改善箇所説明図

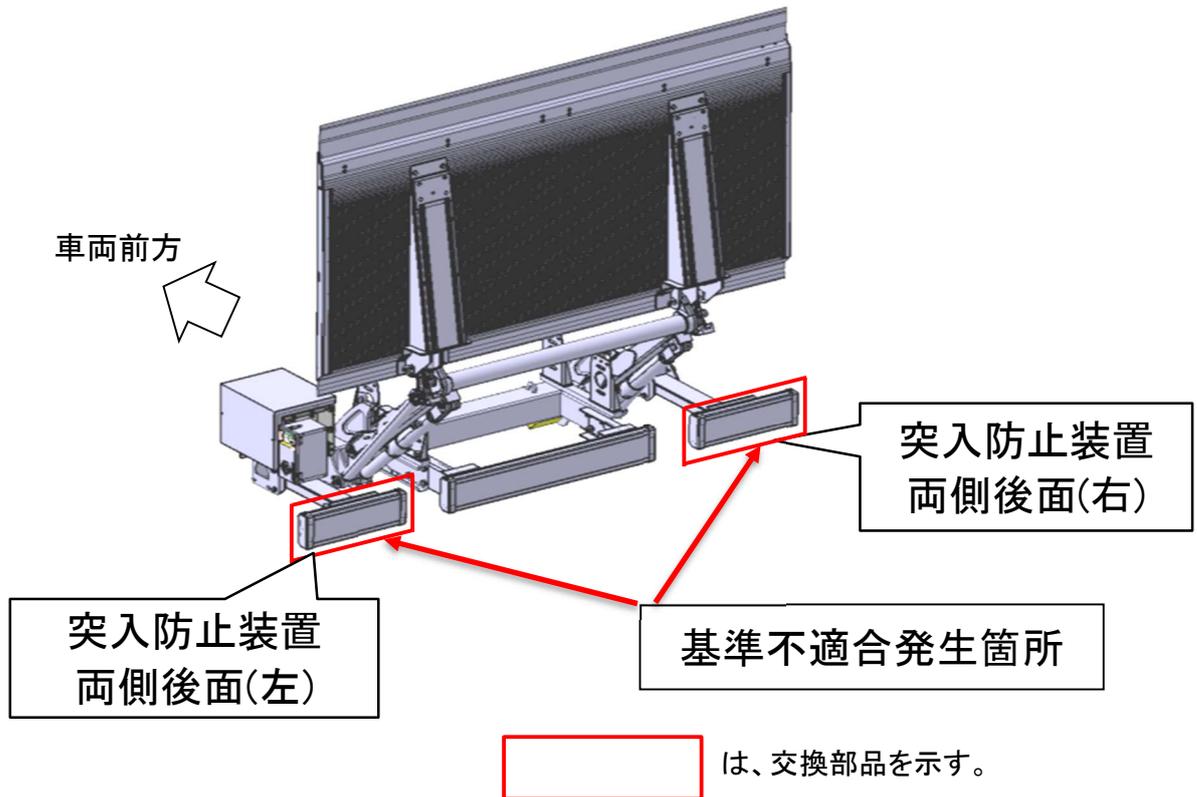
3分割式の突入防止装置において、設計時の確認が不十分なため、全幅2,000mm以上の自動車に装着した場合、当該装置の両側後面の有効表面積が420cm²に満たない。そのため、保安基準第18条の2に適合していない。

全車両、突入防止装置の両側を対策品に交換する。
